Modulo per la presentazione delle osservazioni per i piani/programmi/progetti sottoposti a procedimenti di valutazione ambientale di competenza statale

ID: Codice procedura (ID_VIP/ID_MATTM): 8133

Progetto di impianto eolico composto da n. 8 aerogeneratori per una potenza complessiva di 40 MW e relative opere di connessione alla RTN, sito nei comuni di Guglionesi (CB), Petacciato (CB), Montenero di Bisaccia (CB), Montecilfone (CB), in Località "Pontone - Macchiozze".

Osservazioni in merito alla progettazione e alla valutazione di impatto ambientale

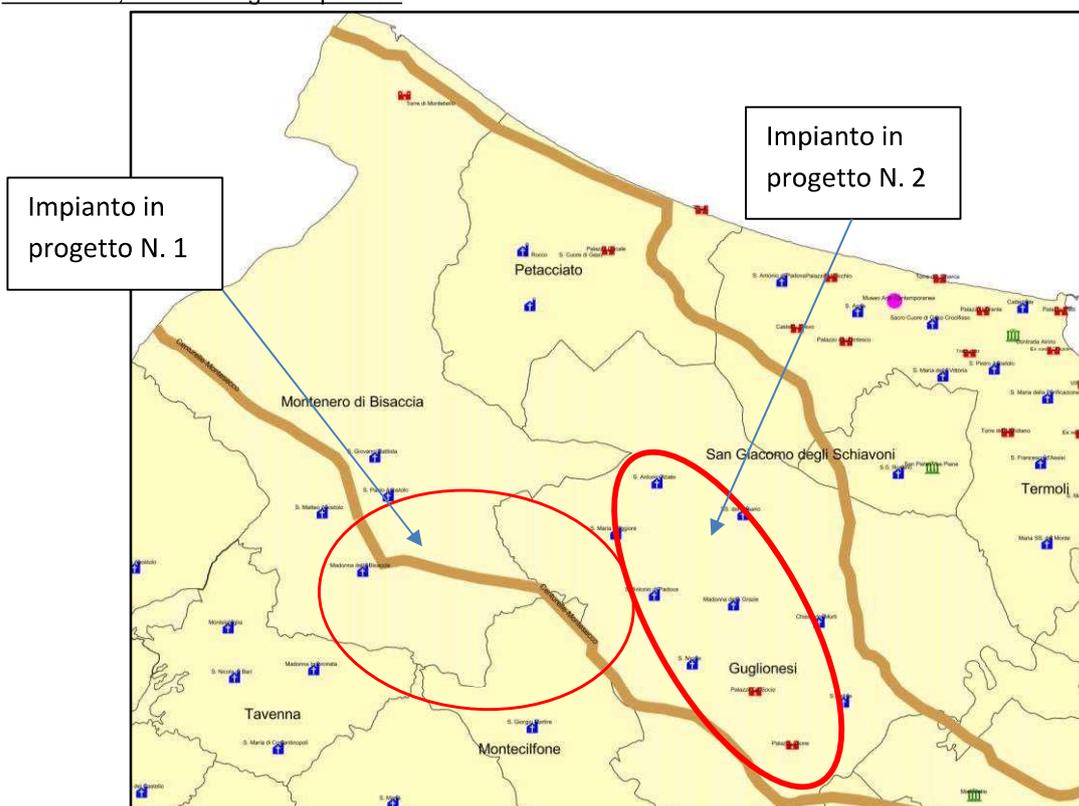
5. Zona soggetta ad alto pericolo di frana tra le torri n. 2 e n. 3, con realizzazione di nuova viabilità su aree vincolate ai sensi del D.Lgs 42-2004;
 Come attestato dalla relazione geologica del progetto l'area è ricompresa tra gli aerogeneratori 2 e 3 risulta ad elevato rischio frana sulla scorta della presenza di una frana quiescente del tipo scivolamento rotazionale/traslativa cartografata da rilievo aerofotogrammetrico (progetto IFFI). La turbina numero 3 oltre a trovarsi vicino ad un area a rischio frana si trova in prossimità di un area ad alta pericolosità idraulica.
L'analisi della documentazione dimostra che la viabilità e le opere connesse alle due turbine n. 2 e 3 secondo quanto previsto dalle Norme Tecniche del Piano di Assetto Idrogeologico dell'Autorità di Bacino non sono realizzabili.

7. Assenza di valutazione di tutti i ricettori sensibili per l’effetto ombra e di rottura parti rotanti;

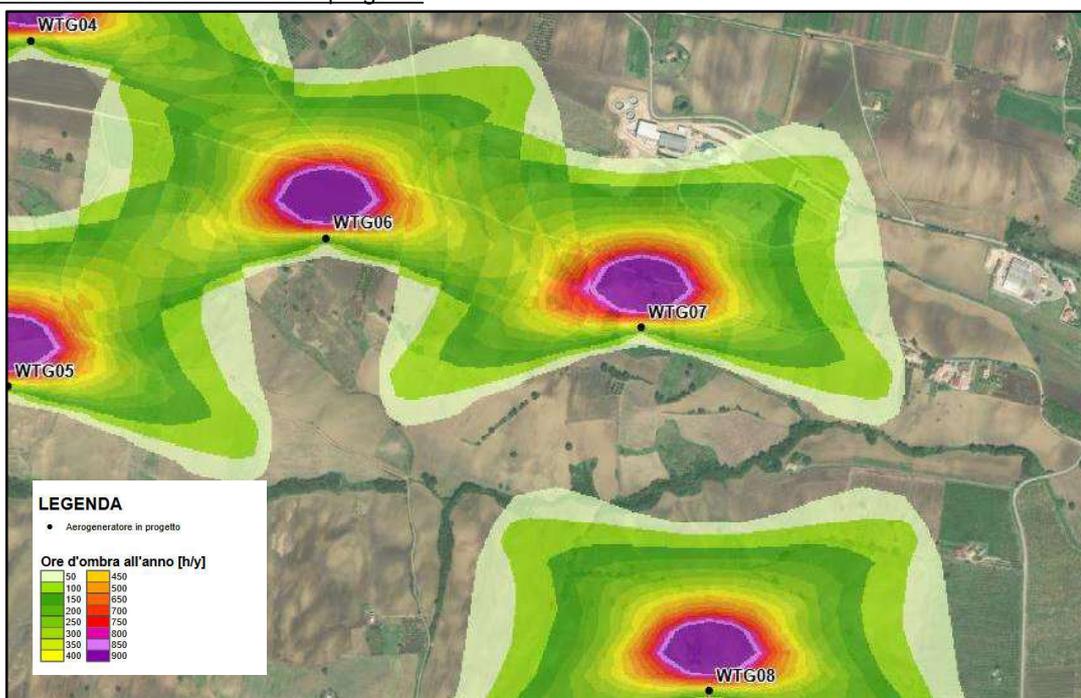
Lo Studio di Impatto Ambientale trascura l’effetto ombra e di rottura delle parti rotanti delle turbine numero 6 e numero 7 che comporterebbero sull’area dell’esistente discarica, andando a cambiare il microclima e la sicurezza dell’area di discarica esistente ed in progetto:

L’analisi della documentazione dimostra che gli aerogeneratori identificati con il numero 6 e 7 non possono essere realizzati in quanto compromettono la sicurezza e il microclima del ricettore esistente della discarica, oltre alla viabilità comunale che porta all’Eremo diocetano “Lavra Stella Maris” sito nella contrada Solagne.

Localizzazione dell'area con maggiori osservazioni di nebbia reale, con evidenziata le probabili principali direttrici di spostamento verso il sito trofico della discarica di rifiuti nel Comune di Guglionesi (CB).

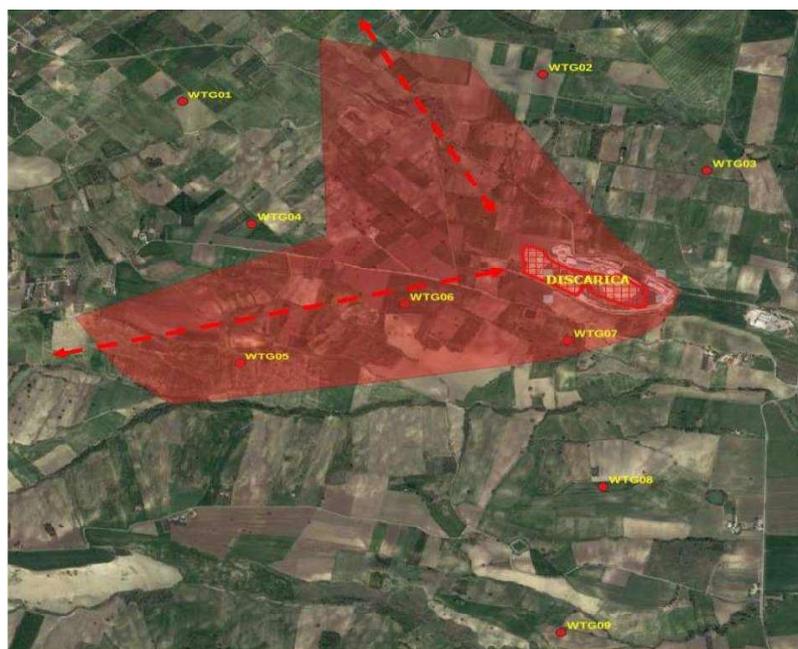
Lo studio del piano di monitoraggio mette ben in evidenza come gli aerogeneratori identificati con il numero 5, 6 e 7 rientrano nelle principali direttrici di spostamento verso il sito trofico della discarica di rifiuti nel Comune di Guglionesi (CB), che lavora 24 ore su 24, pertanto è impensabile qualsiasi tipo di sistema di blocco delle macchine che sarebbe sempre in funzione:

L'analisi della documentazione dimostra che gli aerogeneratori identificati con il numero 5, 6 e 7 non possono essere realizzati per salvaguardare gli attuali spostamenti dell'avifauna e qualsiasi sistema di blocco sarebbe irrealizzabile perché farebbe rimanere per molte ore la macchina in blocco; pertanto si conferma l'irricevibilità della proposta progettuale.

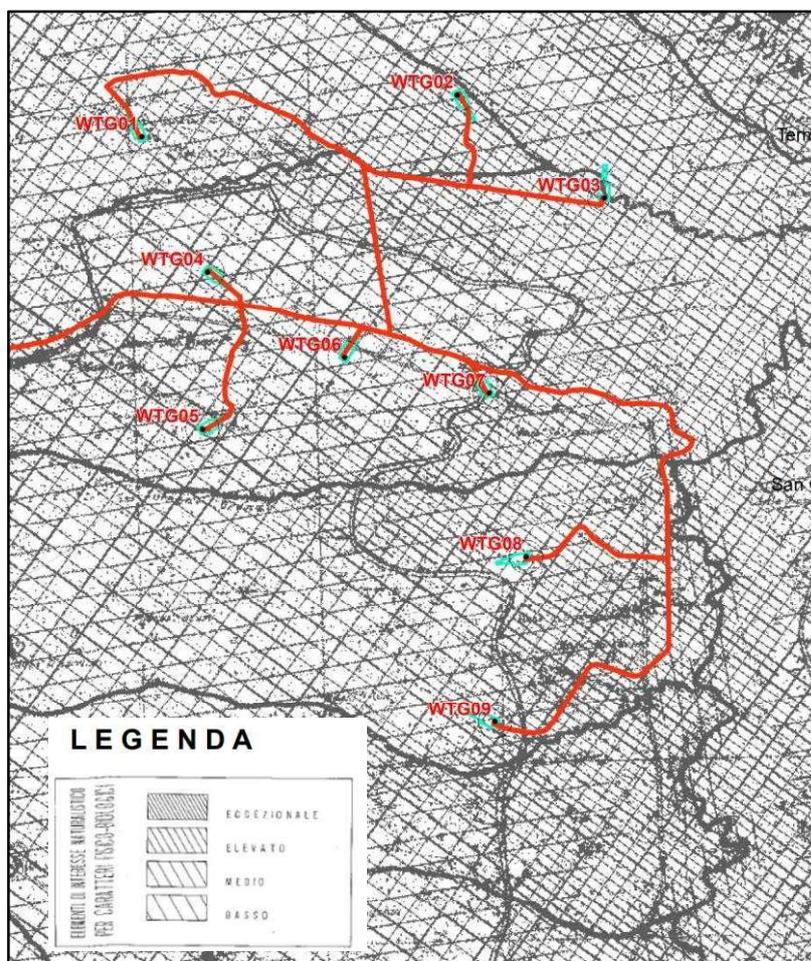
9. Mancata applicazione della Valutazione di Incidenza Ambientale, introdotta dall'art. 6, comma 3 della Direttiva 92/43/CEE "Habitat" e disciplinata a livello nazionale dall'art. 5 del DPR 357/1997, così come modificato dall'art. 6 del DPR 120/2003, in quanto assente la valutazione preventiva obbligatoria dal 01-11-2021, in cui prevede che il procedimento di Valutazione di Incidenza è disciplinato dalla D.G.R. n. 304 del 13/09/2021 ad oggetto "Recepimento delle Linee guida Nazionali per la valutazione di incidenza (VInCA) - Direttiva n. 92/43/CEE "Habitat" articolo 6, paragrafi 3 e 4. Approvazione direttiva,":

La documentazione progettuale risulta carente in merito all'approfondimento sulla Valutazione di incidenza Ambientale. Nel merito, si informa infatti che le "Linee guida nazionali per la Valutazione di incidenza" pubblicate su G.U. n. 303 del 28/12/2019, riportano che "al fine di garantire la coerenza della Rete Natura 2000 ed assicurare della Rete Natura 2000 ed assicurare livello di valutazione omogeneo delle incidenze generate... le Regioni e PP.AA. assicurano le opportune forme di coordinamento nelle procedure di VInCA" con particolare riferimento alle seguenti casistiche: "siti Natura 2000 limitrofi a confine tra regioni amministrativamente diverse" e valutazione delle incidenze generate da piani, progetti o attività "da attuare nel territorio di una Regione o PP.AA. ma che possono generare interferenze significative su siti Natura 2000 appartenenti a Regioni o PP.AA. limitrofe". Pertanto, per l'intervento in oggetto, nel rispetto delle competenze amministrative assegnate in materia di Rete Natura 2000 e valutazione di incidenza, appare opportuno il coinvolgimento delle Amministrazioni regionali della Regione Abruzzo.

Il progetto non rispettando quanto disciplinato dalla D.G.R. n. 304 del 13/09/2021, si conferma l'irricevibilità della proposta progettuale.
